敷地前面海域の断層の連動に関する コメント回答

平成26年3月5日
北海道電力株式会社

コメント

敷地前面海域の断層の連動評価に関して、北端部付近の堆積構造、南端部付近の陸域の地質構造に関する見解等も含め追加の説明を行うこと。

岩内堆南方背斜南方延長部の地質図

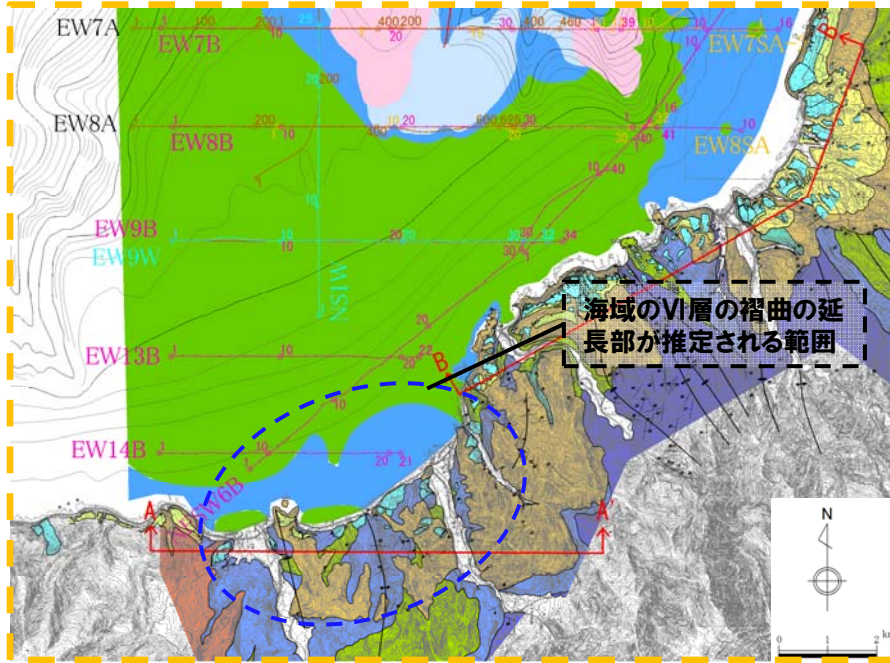
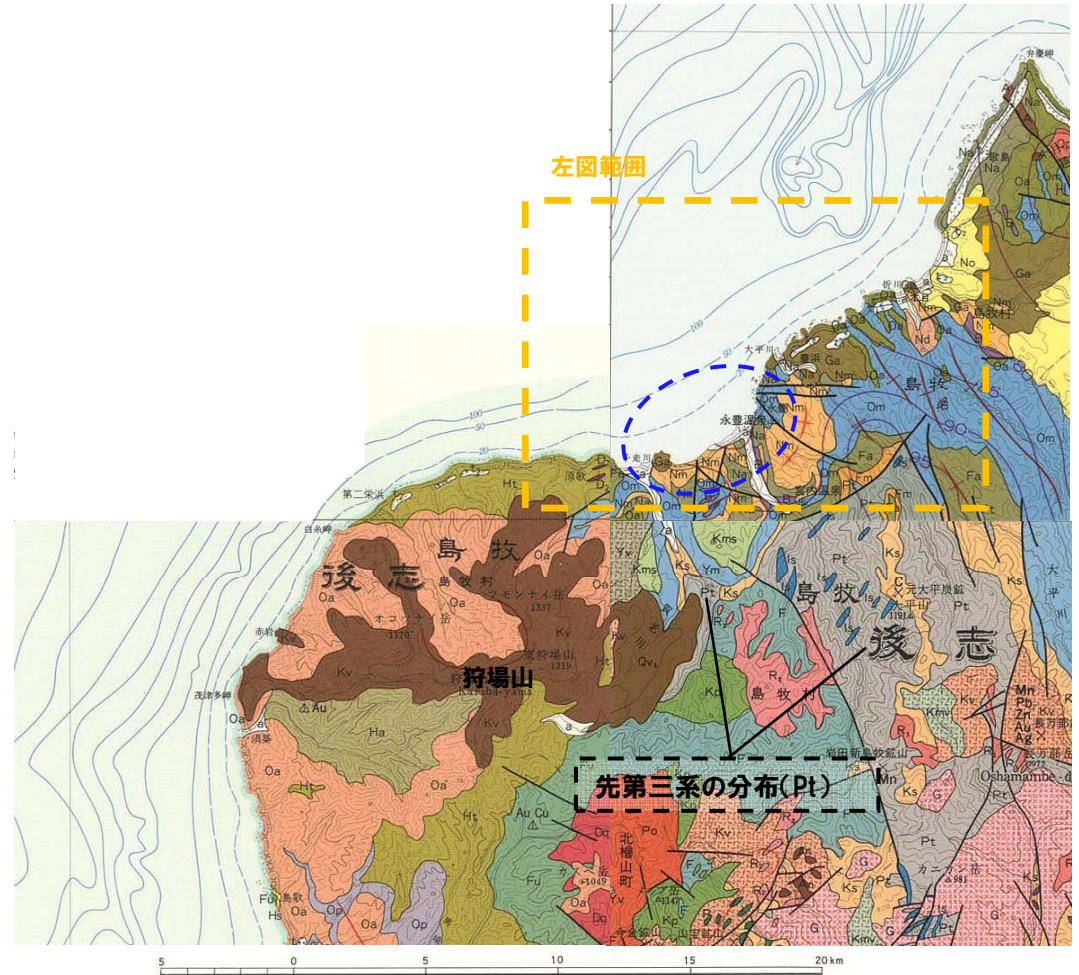
○沿岸部で認められるN-S～NNW-SSE方向の構造の南方延長部（内陸部）では、先第三系の泊川層群が分布する。新第三系の二股層等は、先第三系を取り巻くように分布し、海域及び沿岸部で認められるN-W～NNW-SSE方向の構造は連続しない。

岩内堆南方背斜南方延長部の地形分類図

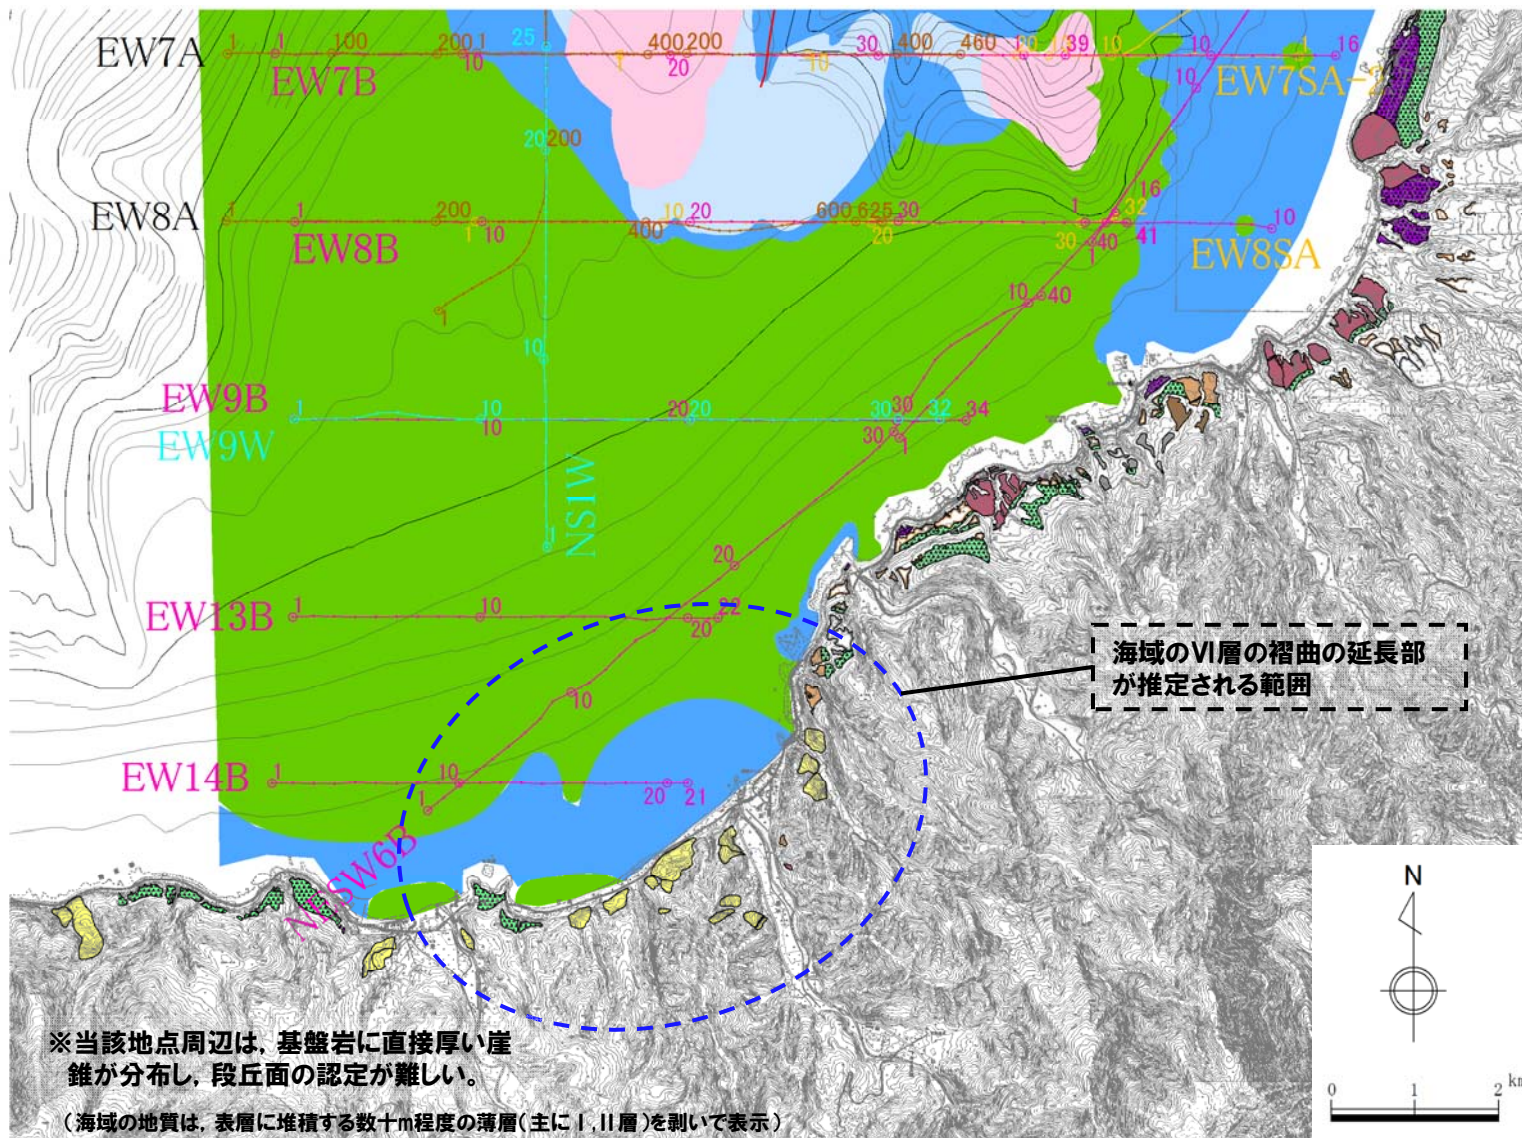
○岩内堆南方背斜南方延長部の陸域では、変位地形は認められない。

音波探査記録及び地質断面図(測線EW14B 音源:ブーマー)

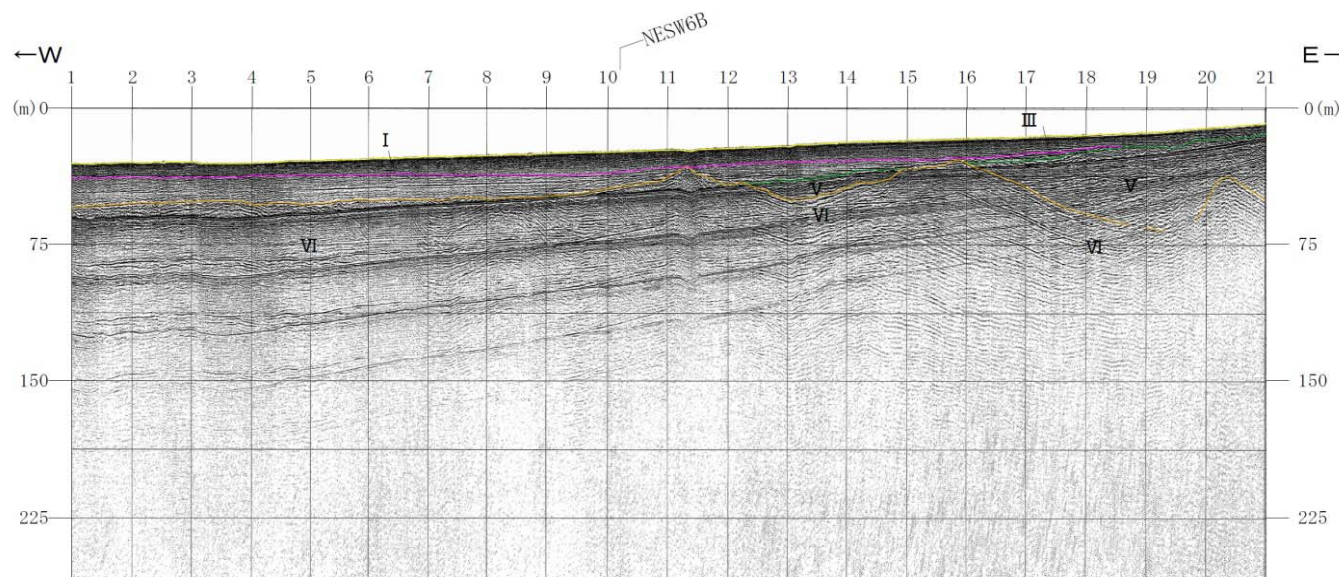
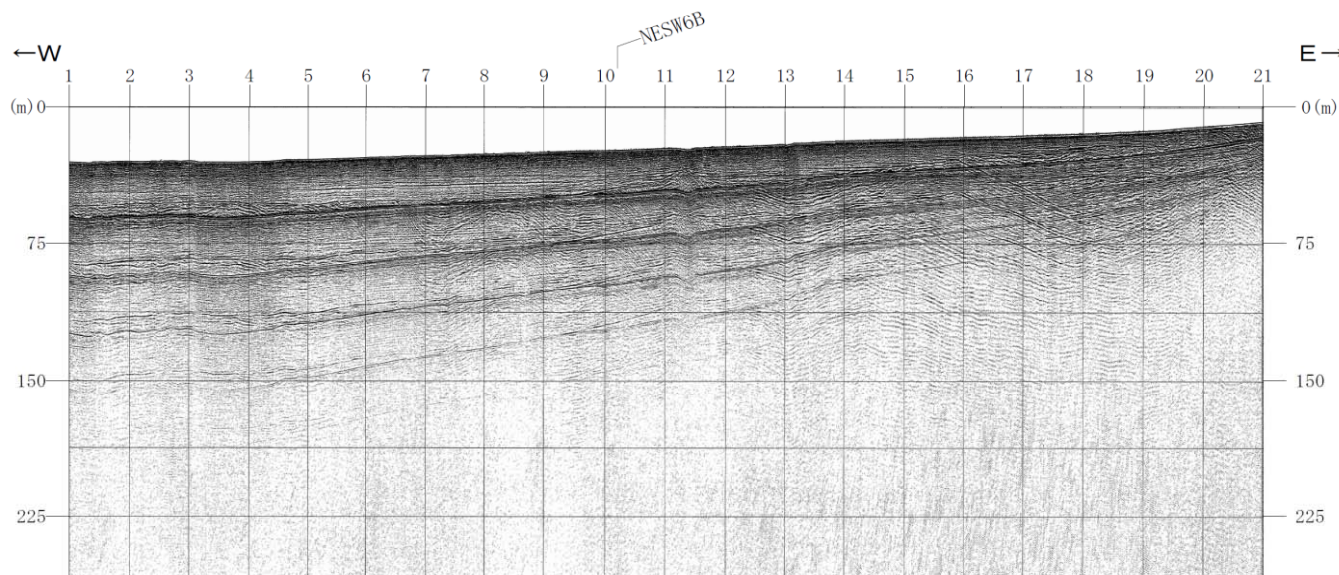
VI層は、III層及びV層に不整合で覆われ、これらの地層に変位及び変形は認められない。

音波探査記録及び地質断面図(測線NESW6B 音源:ブーマー)

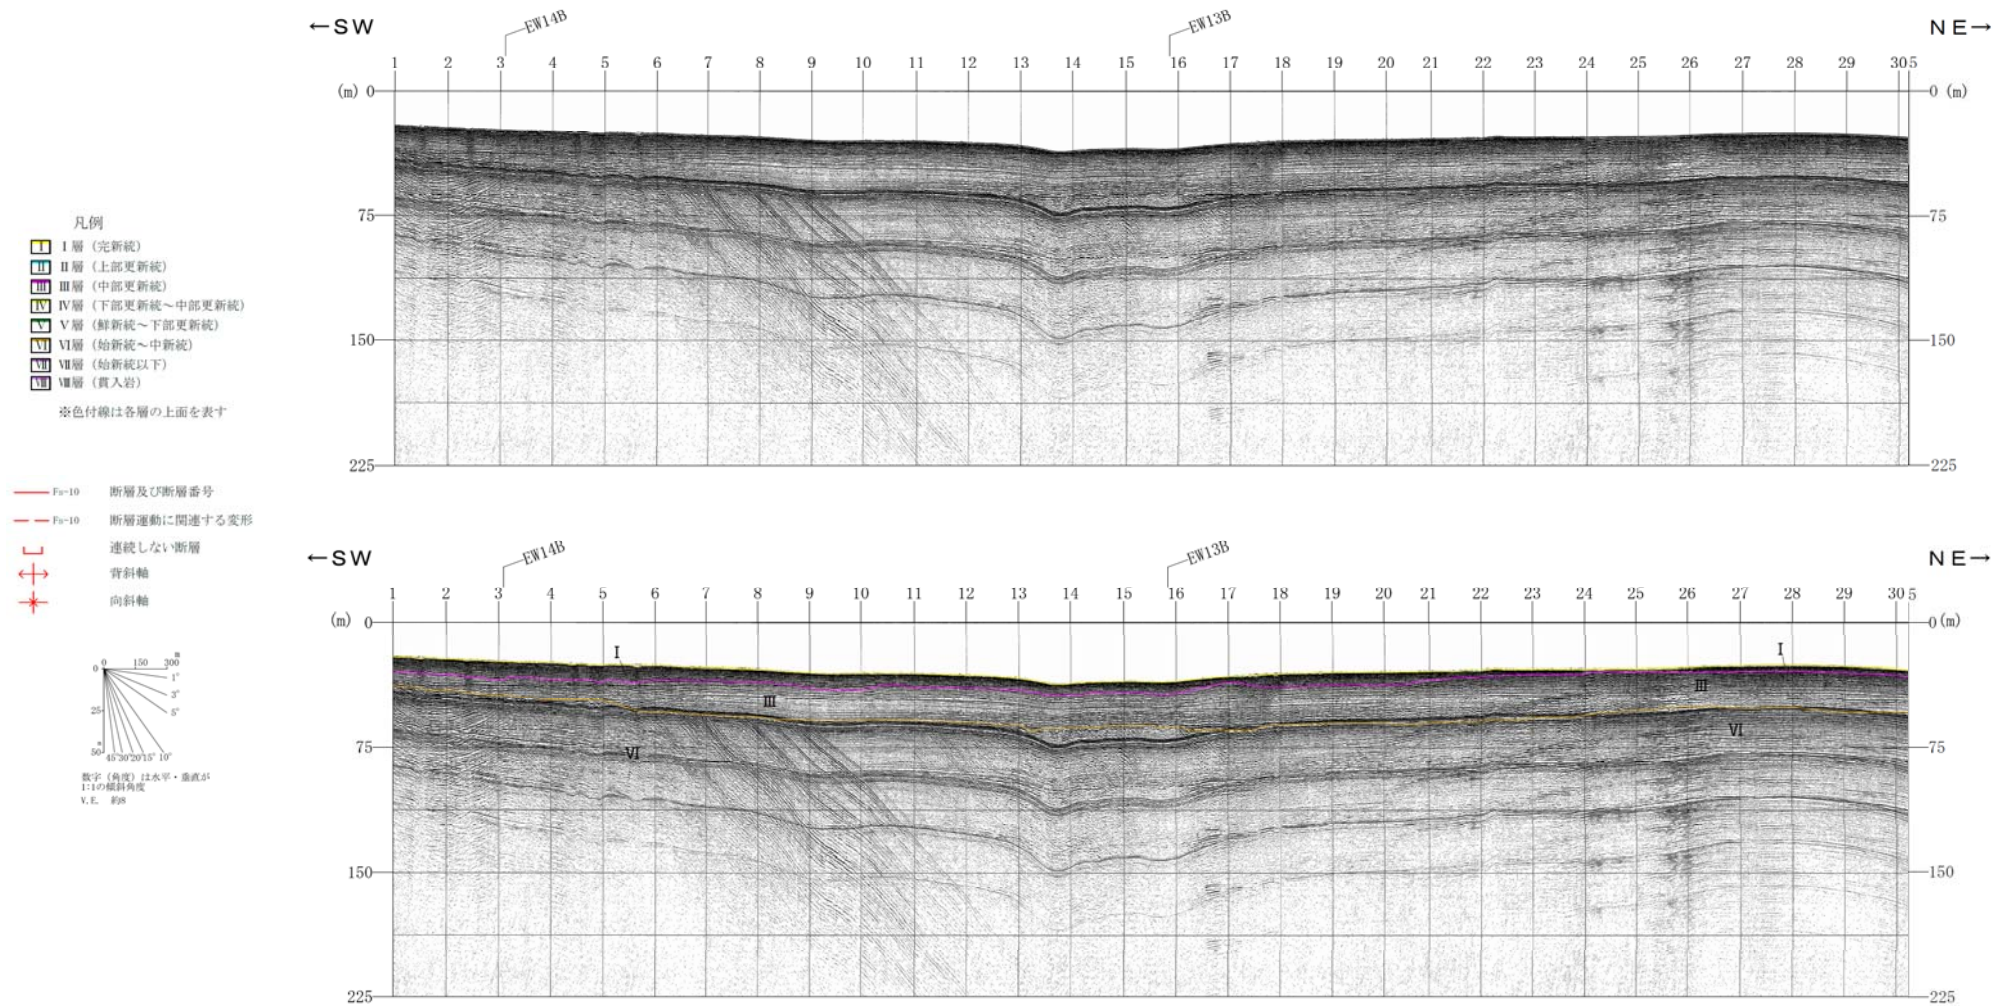
VI層は、III層に不整合で覆われ、これらの地層に変位及び変形は認められない。

【岩内堆南方背斜南方の構造について】

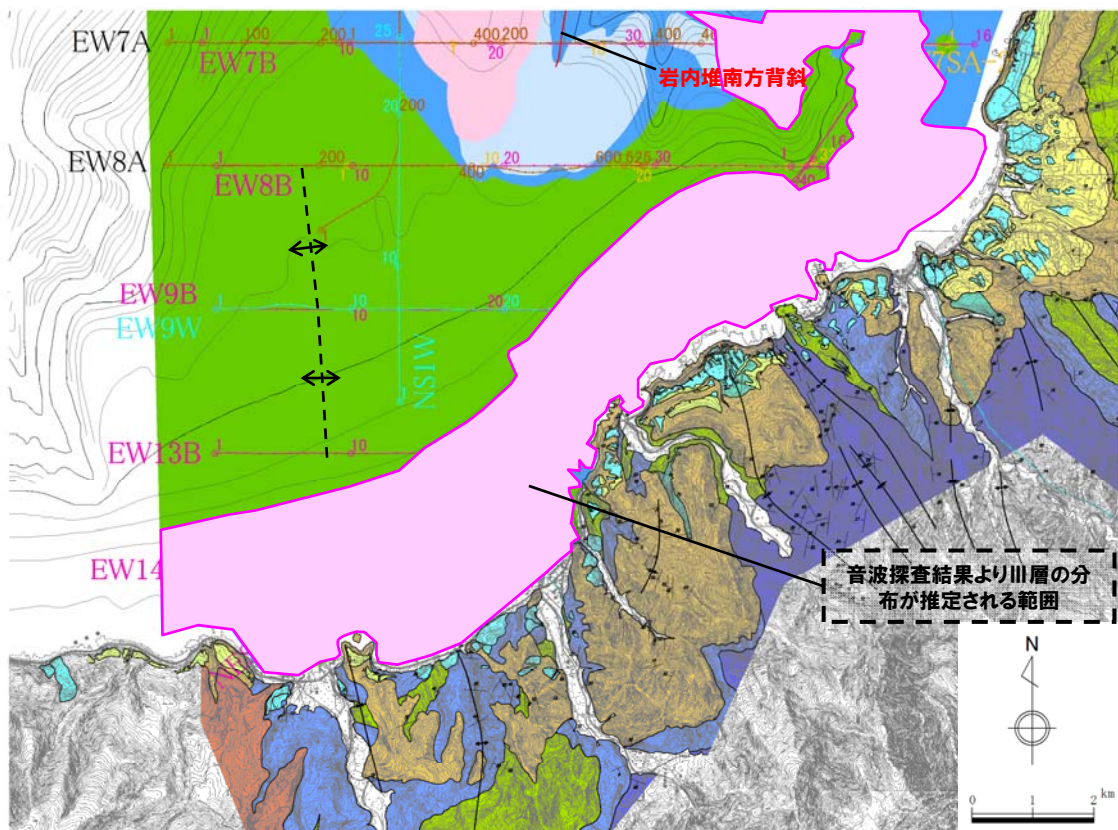
- 岩内堆南方背斜の南方の測線EW8,EW9及びEW13では、N-S~NNW-SSE走向のVI層の褶曲構造が認められる。
- 上記褶曲の南方延長部の陸域では、中新統の地層に同走向の褶曲が認められるが、これらの褶曲は、その南方に分布する先第三系には認められない。
- 海域のVI層及び陸域の中新統に認められる褶曲構造は、沿岸部で中部更新統のIII層に不整合に覆われ、III層には変位及び変形が認められない。

陸域及び海域に認められるN-S~NNW-SSE走向のVI層の褶曲構造は、中期更新世以降の活動性が認められないことから、敷地前面海域の連動の南端は、岩内堆南方背斜が認められなくなる測線EW9Bとする。

音波探査記録及び地質断面図(測線EW4A 音源:エアガン)

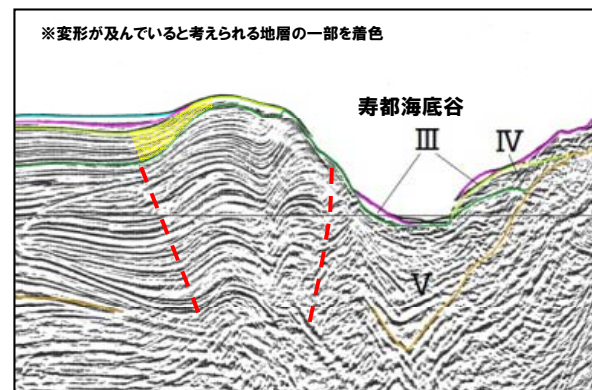
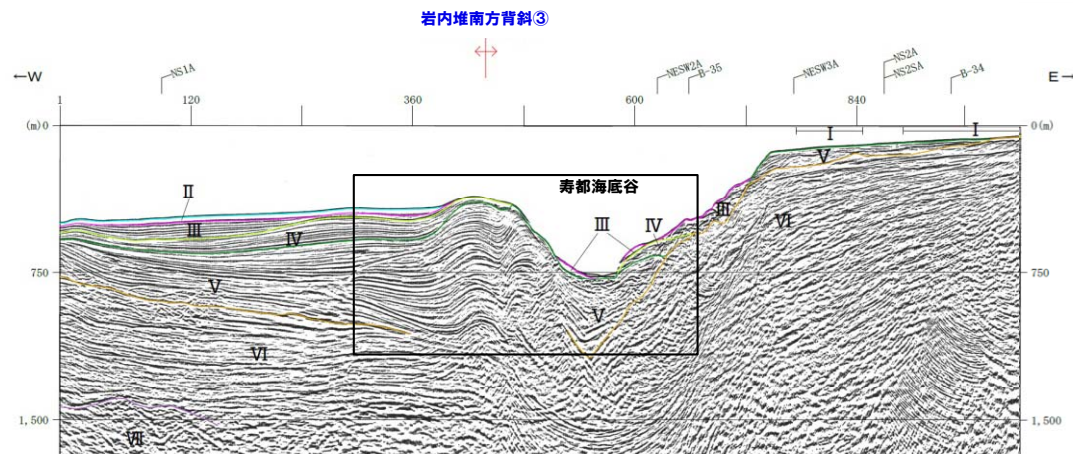
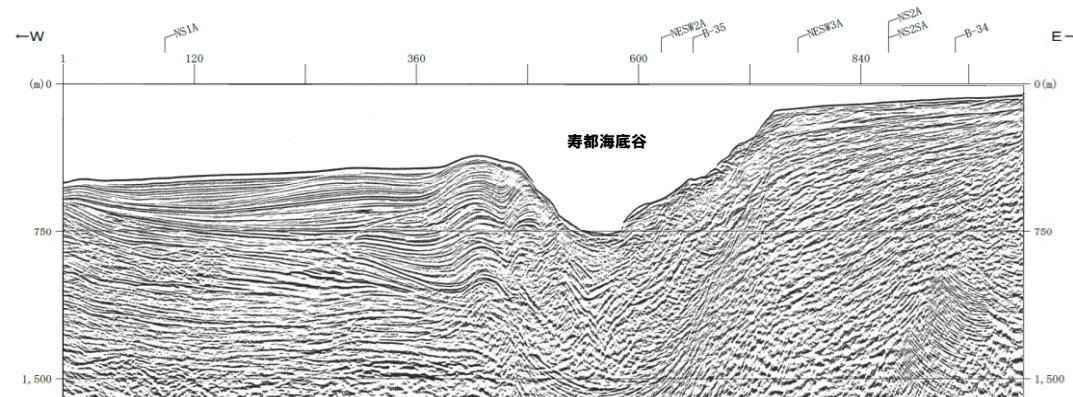
- 褶曲の前翼側のV層に変形軸面が認められるが、growth strata は侵食により不明瞭である。
- 後翼側は、IV層まで変形軸面が伸び、層厚の変化も認められる。II層、III層については層厚が薄く不明。

音波探査記録及び地質断面図(測線B-4 音源:GIガン)

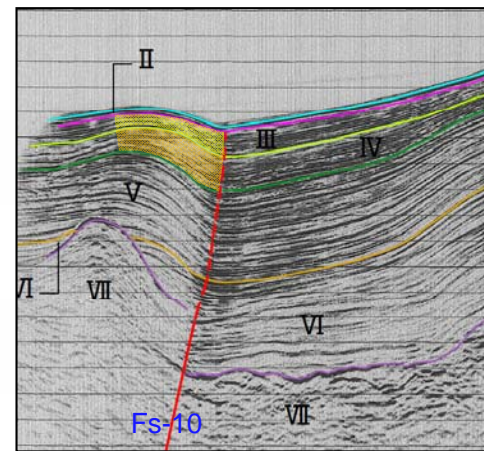
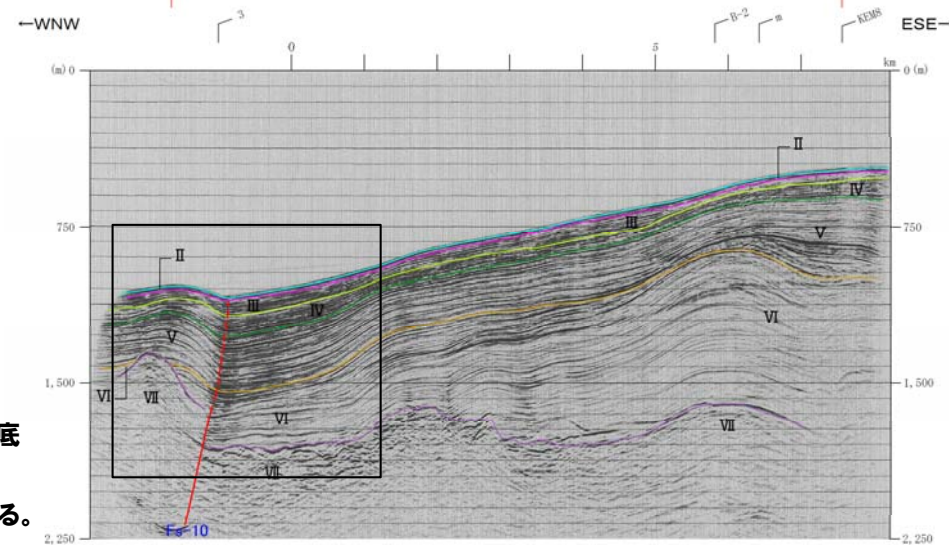
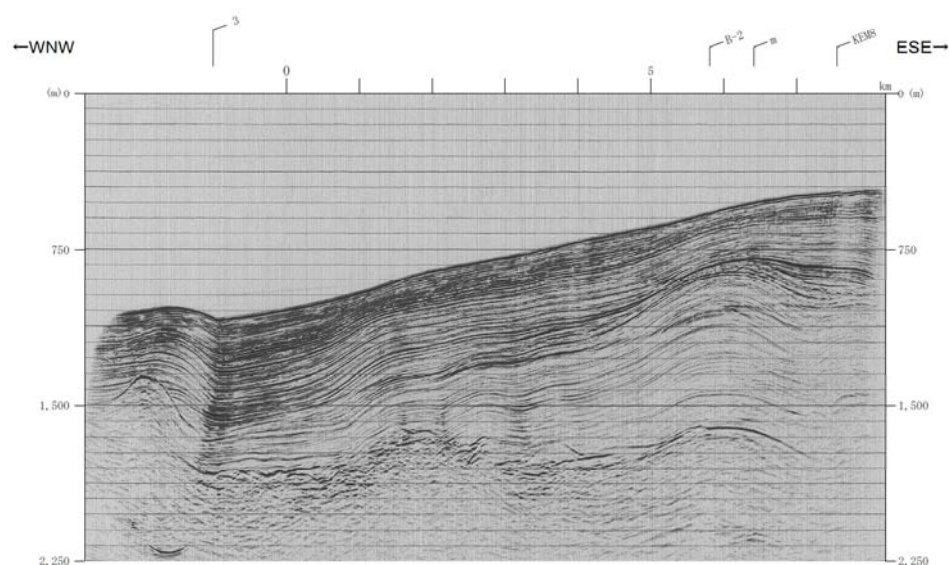
- 褶曲の前翼側に变形軸面が認められ、II層基底まで連続する。
- 前翼側のIII層、IV層に層厚の変化が認められる。

音波探査記録及び地質断面図(測線KEM4 音源:エアガン)

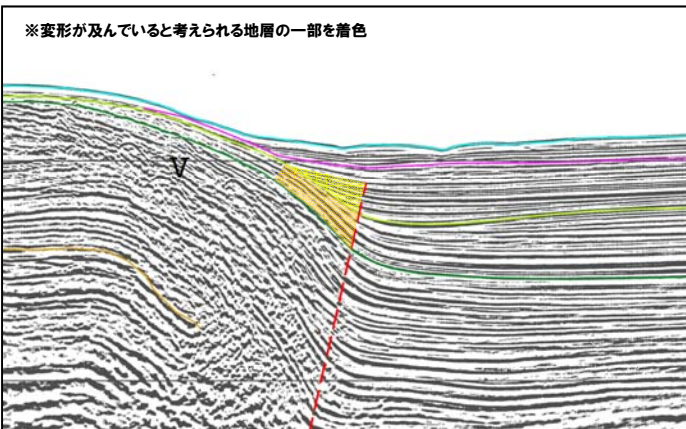
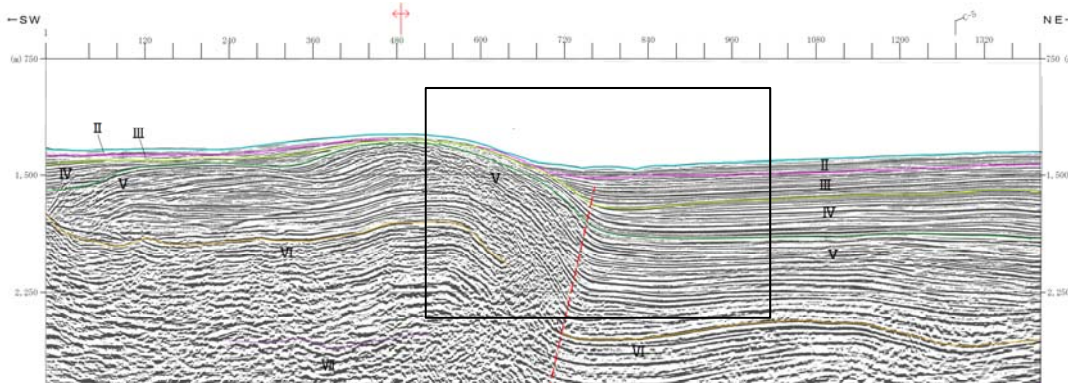
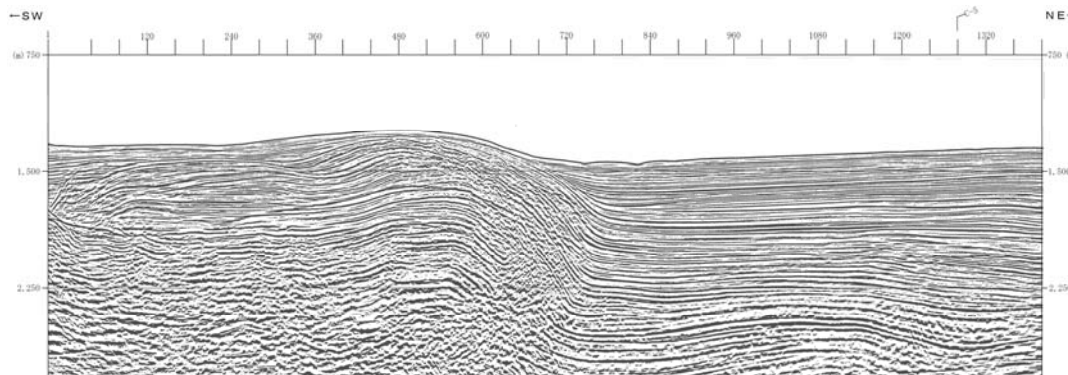
- ▶ 褶曲の前翼側に变形軸面が認められ、III層下部まで連続する。
 - ▶ 前翼側のIII層下部、IV層に層厚の変化が認められる。
 - ▶ 南部(Fs-10断層)に比べ、活動性が不明瞭である。*
- ※本測線では、後期更新世以降の活動は認められないが、近傍のシングルチャンネル音波探査記録で後期更新世以降の活動を否定できないことから、震源として考慮する活断層と評価している。
